DIGA SAN GIOVANNI

DIGA S. GIOVANNI
RELAZIONE INTEGRATIVA

II164S-PGI4-RT-004

REDATTO	VERIFICATO	APPROVATO			
SIGLA				S. VENTURINI			
REVISIONE	N.	DESCRIZIONE			RED.	VER.	APP.
	00	Emissione a seguito di parere UDT nota prot. n. 5022 del 02/03/2023			C.Z.	C.Z.	S.V.
	01						
	02

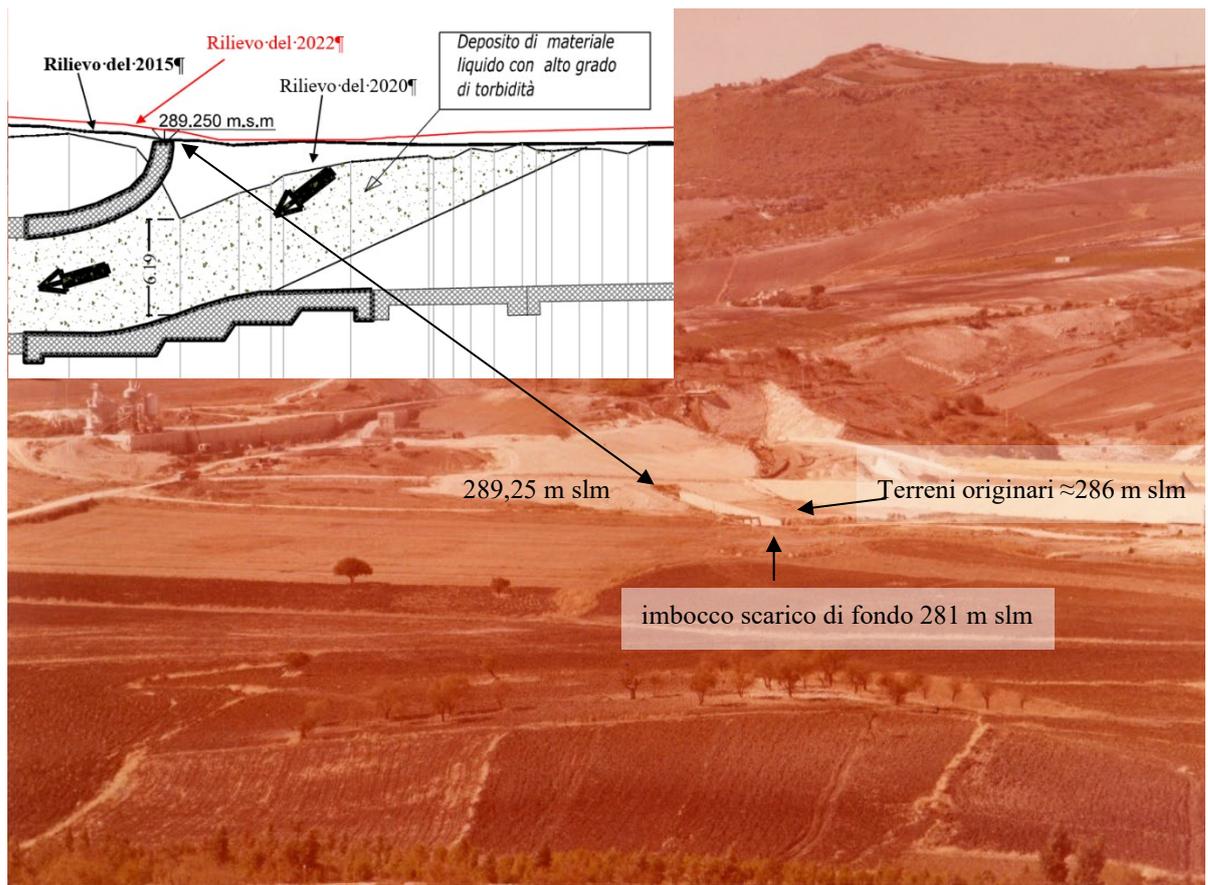
Non è chiaro il motivo per cui al paragrafo 6.1 della relazione relativa al Piano Operativo dell'invaso (elaborato II164S-PGI4-RT-002, pag. 40) si dice che l'opera dello scarico di fondo "presenta nel suo intorno sedimenti dello spessore di 4-4.5 m" a fronte del fatto che in tutti gli elaborati grafici del PdGI riportanti dati batimetrici rilevati nel 2022 venga confermato il dato di cui all'Art.3.5 del vigente F.C.E.M. che indica la "presenza di uno strato di sedimenti di altezza pari a circa 8,00 m in prossimità dell'imbocco dello scarico di fondo".

Prima di eseguire le carote di sedimento, anche gli scriventi erano dell'avviso che gli spessori sedimentati fossero dell'ordine degli 8-9 m. Ci si basava sul fatto che l'imbocco dello scarico di fondo è mediamente alla 281 m slm e la quota del fondo invaso nell'intorno dello scarico è alla 290 m slm.

Come indicato al capitolo 4.4.4. del Piano di Gestione, dopo aver eseguito che carote di sedimento, si è osservato che i fondali originari dell'invaso erano ad una quota superiore a quella dello scarico di fondo (ovvero alla 286 m slm circa):

S1	S2	S3
Coordinate UTM 33N:			
x	389705.56 E	389778.773 E	389799.263 E
y	412977.24 N	412970.895 N	4129811.371 N
Quota fondale attuale	290,63	290,70	290,62
Quota fondo originario	286,30	286,20	286,09
Spessore limi	4,60	4,50	4,53

Sono state quindi analizzate le planimetrie storiche (Tavola DT-004) e osservate le foto scattate durante la realizzazione delle opere (Figura 4-7 e Figura 4-8 del PdG)

gentilmente fornite dal RUP. Come indicato al capitolo 4.4.4 “I risultati ottenuti hanno evidenziato che lo spessore di sedimenti nell’intorno dello scarico si attesta a circa 4,5 m e che la quota del fondale originario è alla 286 m slm. Tale affermazione combacia con l’analisi delle planimetrie storiche indicata nel capitolo 4.2.1. , in cui si ipotizzava la quota dei terreni originari nei pressi dell’imbocco dello scarico di fondo a circa 285 m slm.”.

In pratica lo scarico di fondo è stato realizzato scavando nei terreni originari e raccordandosi al fondo dell’originario fiume Naro. La quota dei terreni originari era, ed è come risulta dalle carote, alla 286 m slm e la quota di imbocco dello scarico di fondo è alla 281 m slm (come quella dell’allora fondo del F.Naro).
